**OBIEKT : Budynek Zespołu Szkół Technicznych.
Ustroń ul. 3 Maja; dz. nr ew. 5255, 4838, 5030/1,
Obr: 0004 Ustroń, Jedn. ewid. 240302_1 Ustroń**

TREŚĆ : P.T. przyłącza kanalizacji sanitarnej.

Dot. uzgodnienia projektu technicznego przyłącza kanalizacji sanitarnej w Ustroniu przy ul. 3 Maja na dz. nr 5255, 4838, 5030/1.

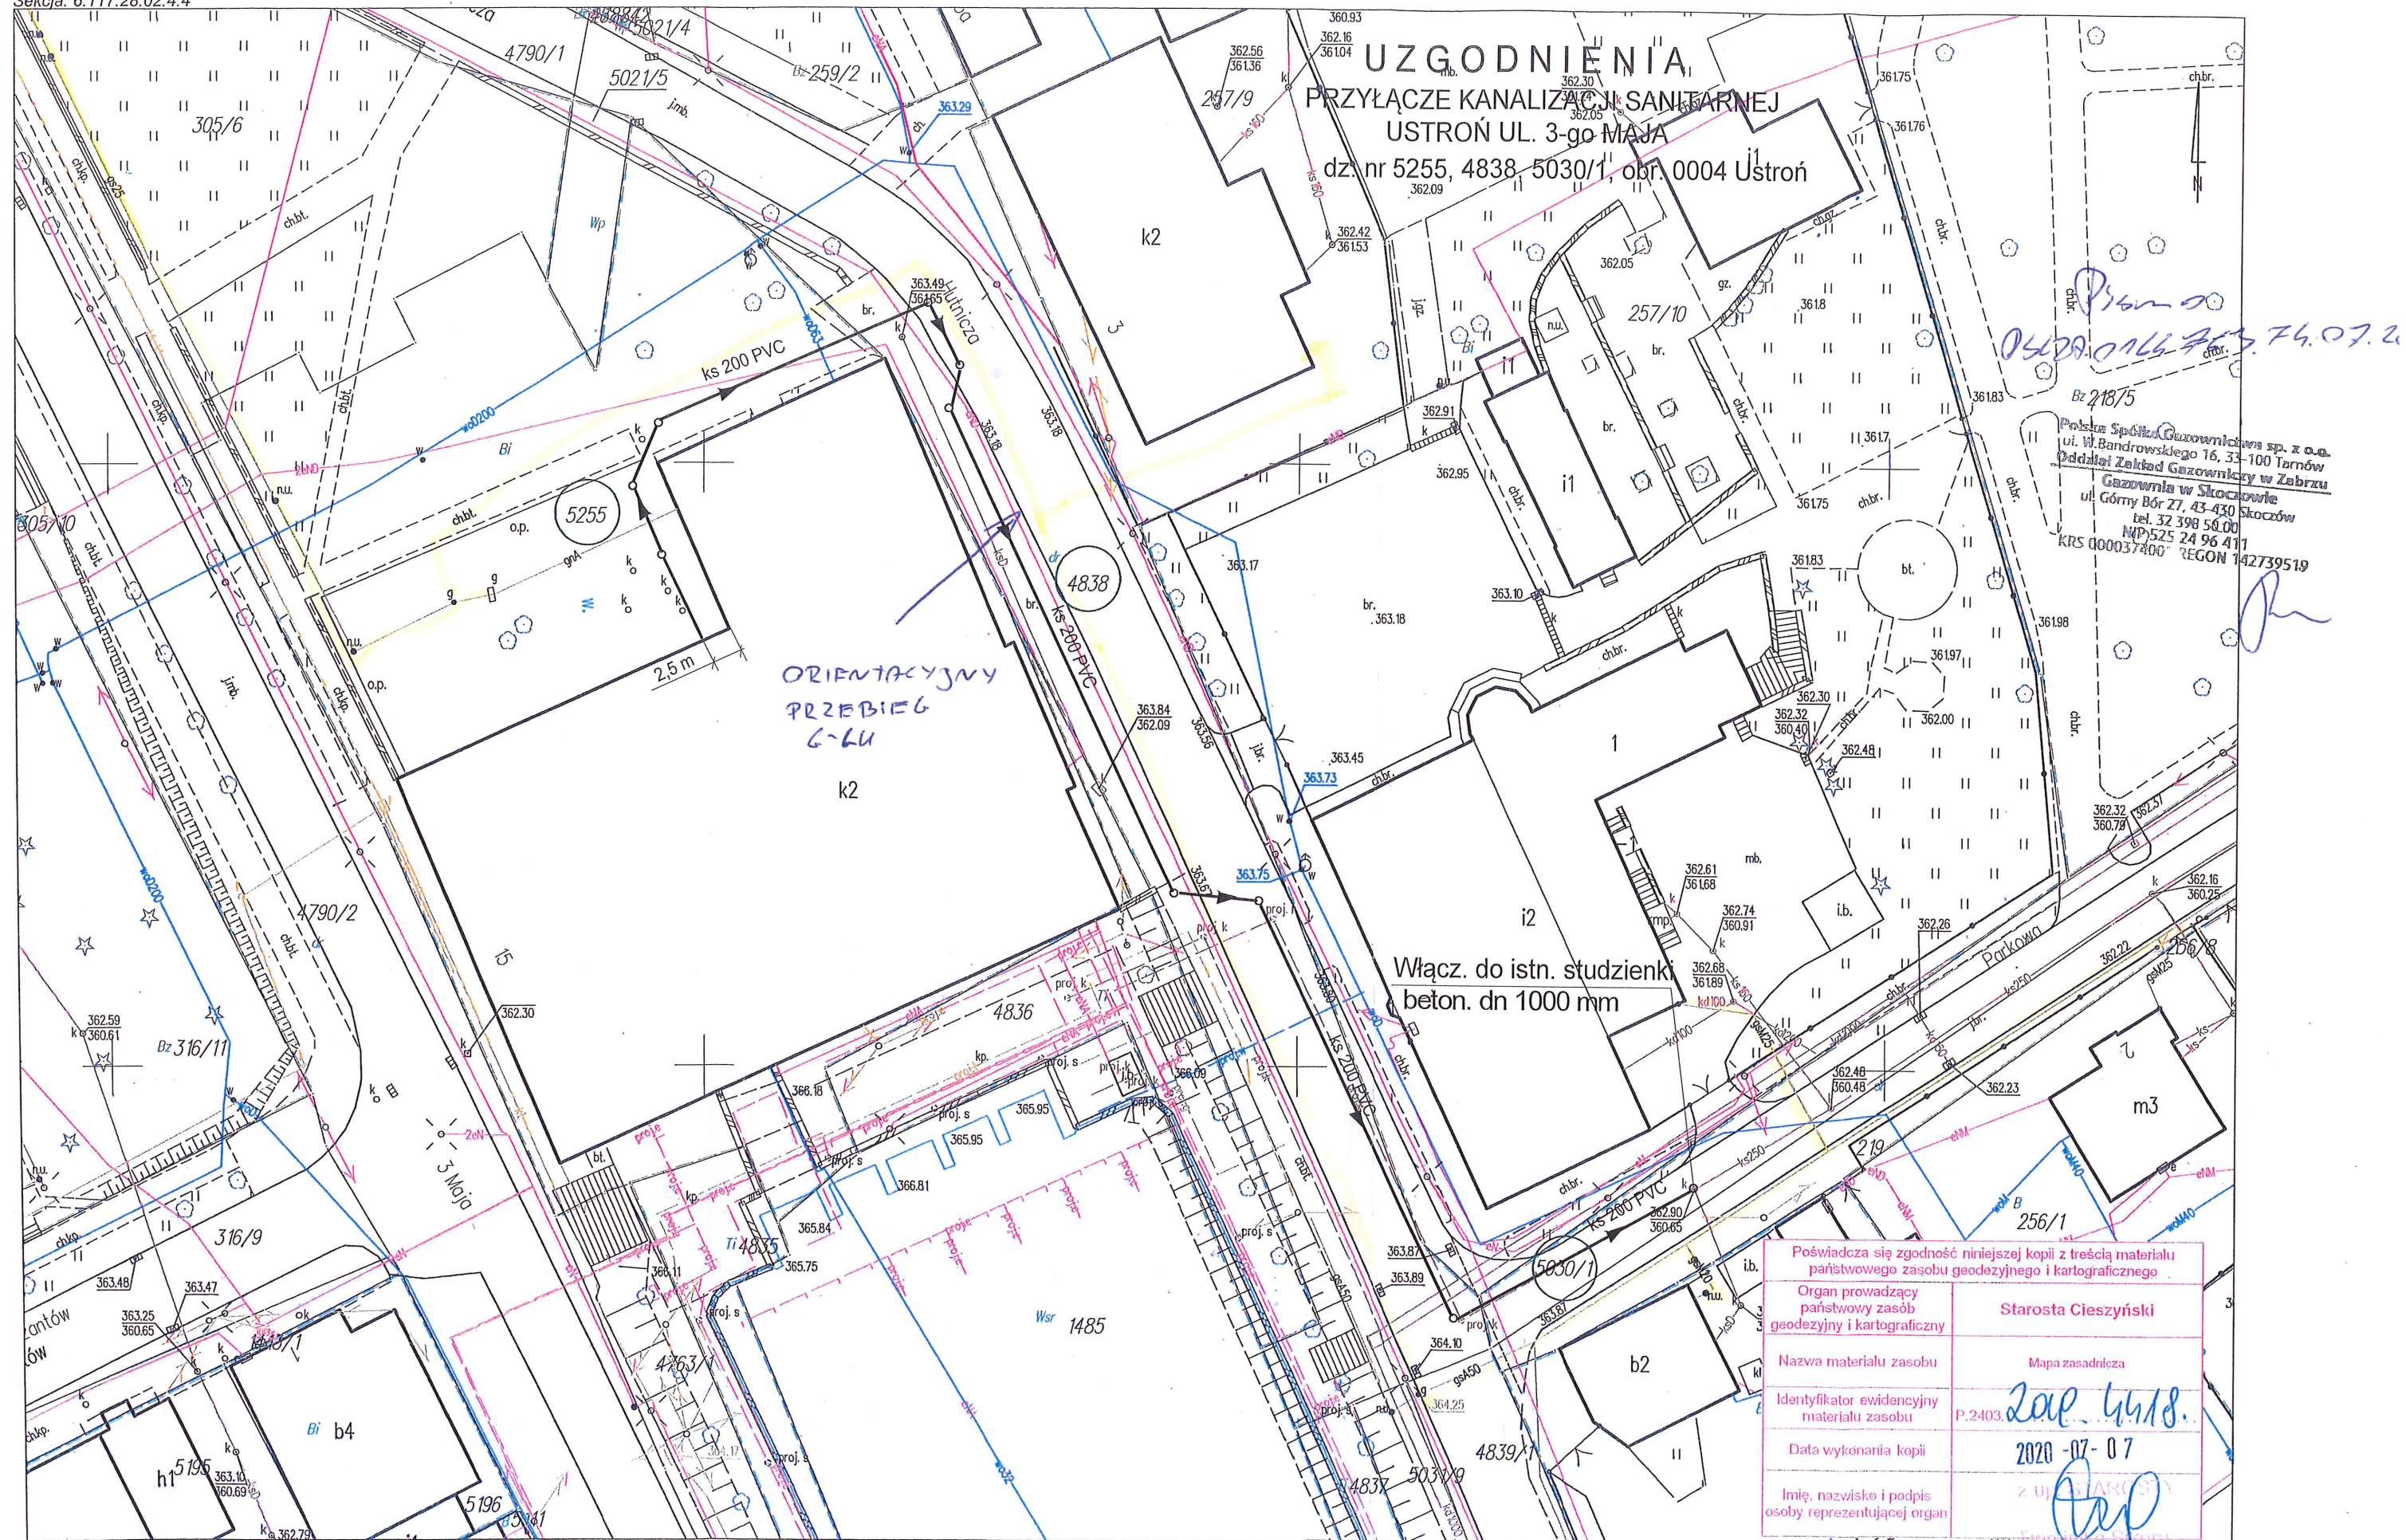
Gazownia w Skoczowie uzgadnia powyższe opracowanie w zakresie
sieci gazowej niskiego i średniego ciśnienia pod następującymi warunkami:

- Roboty ziemne w pobliżu gazociągu prowadzić ręcznie pod nadzorem pracownika Gazowni Skoczów, Każdorazowe odkrycie gazociągu zgłosić w Gazowni Skoczów
- Przed przystąpieniem do prac ziemnych należy pisemnie powiadomić Gazownię w Skoczowie o terminie rozpoczęcia prac, bądź zgłosić się w Gazowni celem dokładnego wytyczenia gazociągu w terenie
- Skrzyżowanie projektowanej kanalizacji sanitarnej z istniejącą siecią gazową wykonać zgodnie z obowiązującymi przepisami
- Za wszelkie uszkodzenia sieci gazowej odpowiada inwestor
- Uzgodnienie jest ważne 1 rok
